PROJEKT ZAGOSPODAROWANIA TERENU
 skala 1:500

ul. Piłsudskiego 10
Warszawa

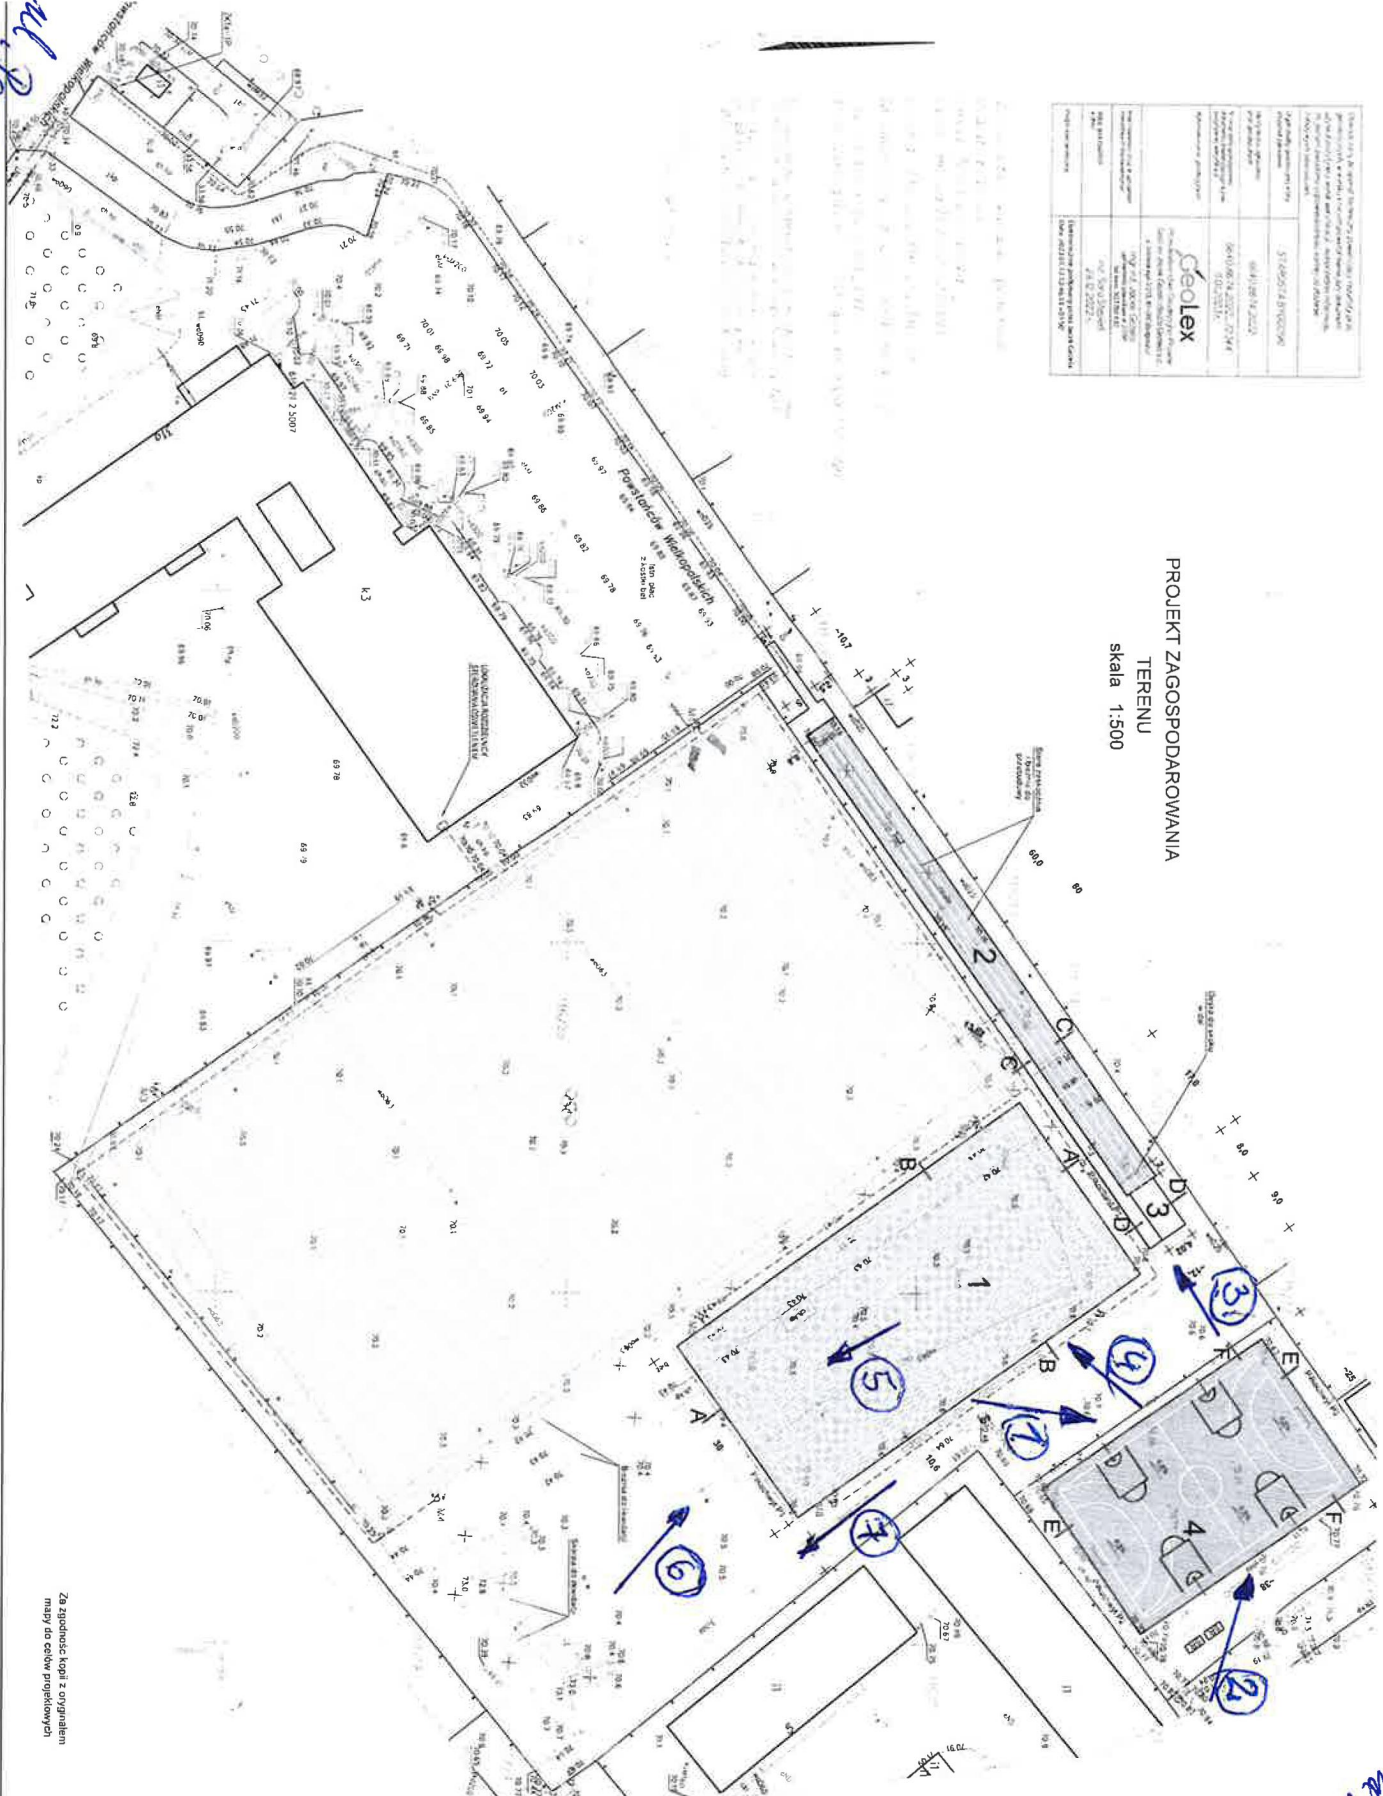
*propozycja zmiany
 wyznaczenia materiału
 podłogowego w kwaterze*
